# ИНФОРМАЦИОННЫЙ БЮЛЛЕТЕНЬ

Тема: Модернизация узла промежуточной шестерни заднего хода коробок передач семейства ЯМЗ-239 и ЯМЗ-1909

№ 111 от 5 ноября 2013 года

Модель: КП ЯМЗ-239, ЯМЗ-2391, ЯМЗ-2393, ЯМЗ-1909 всех комплектаций и исполнений

Рис. 1

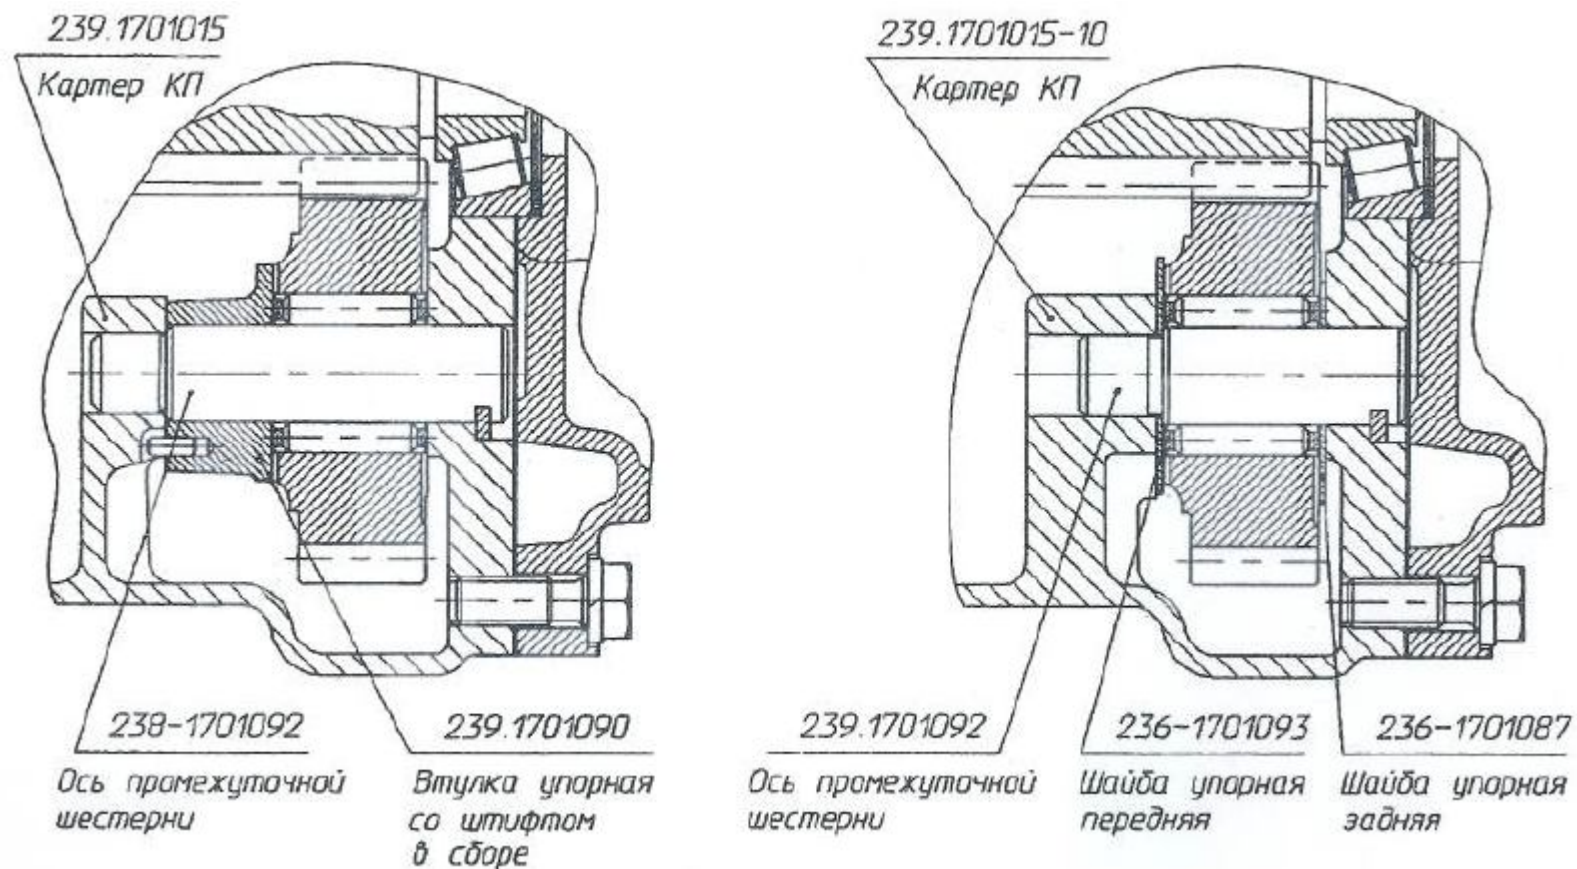
Сообщаем Вам, что с сентября 2010 года проведена модернизация узла промежуточной шестерни заднего хода коробок передач семейства ЯМЗ-239 и ЯМЗ-1909 с заменой следующих деталей:

1. Изменена конструкция картера коробки передач в части опор под ось промежуточной шестерни заднего хода.
2. Применена ось промежуточной шестерни уменьшенной длины.
3. Применены в узле упорные шайбы - передняя 236-1701093 и задняя 236-1701087, исключена втулка упорная со штифтом в сборе

239.1701090.

\* - для замены картера коробки передач выпуска **до сентября 2010 года** для запасных частей создан узел **239.1701009**, состоящий из картера коробки передач 239.1701015-10 в сборе со штифтами, пробками, оси шестерни 239.1701092, передней шайбы 236-1701093 и задней шайбы 236-1701087.
